改善箇所説明図

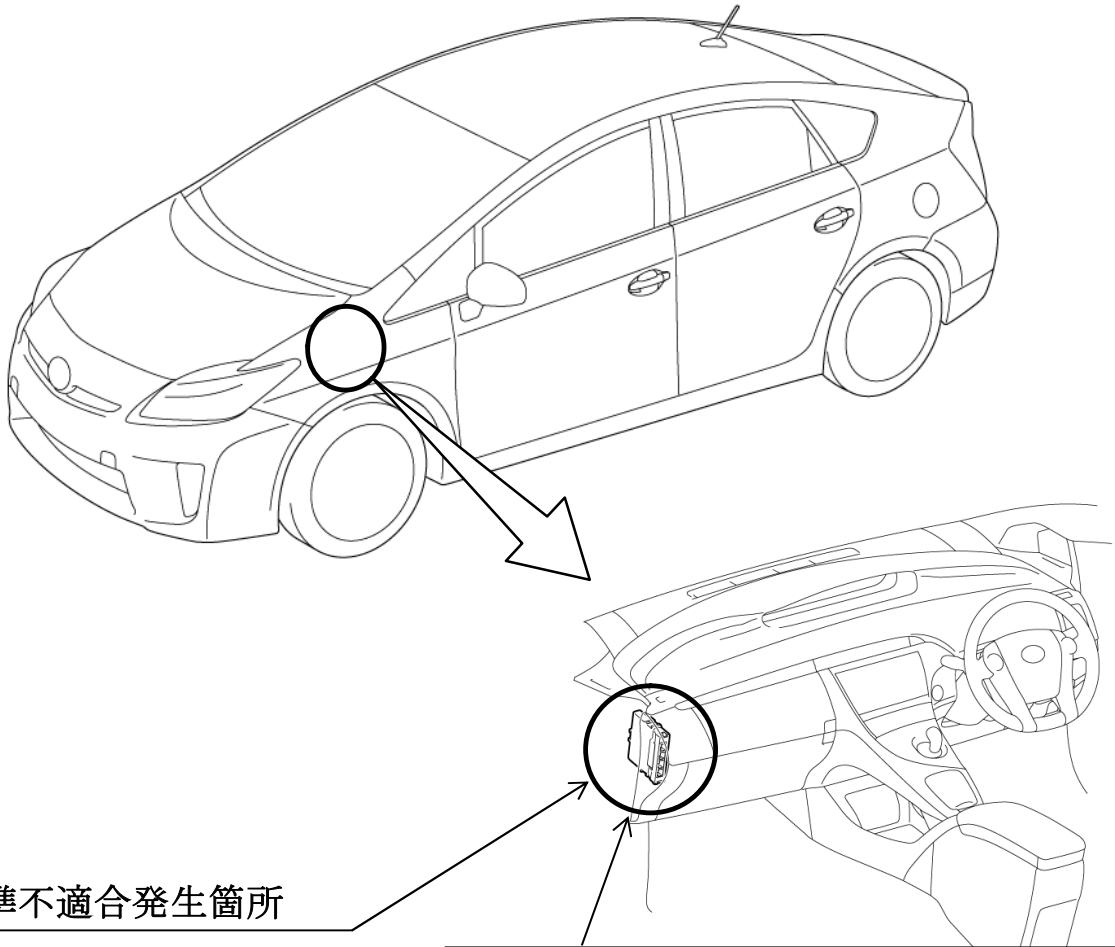
基準不適合発生箇所

パワーマネジメントコントロールコンピュータ
またはハイブリッドビークルコントロールコンピュータ

ハイブリッドシステムにおいて、異常判定時の制御プログラムが不適切なため、極低速から急加速するような高負荷走行時等に昇圧回路の素子が損傷した場合、フェールセーフモードに移行できないことがある。そのため、警告灯が点灯し、ハイブリッドシステムが停止して、走行不能となるおそれがある。

全車両、異常判定時の制御プログラムを対策仕様に修正する。

当該制御プログラム修正後に素子が損傷して警告灯が点灯した場合は、電力変換器のモジュールを無償交換する。
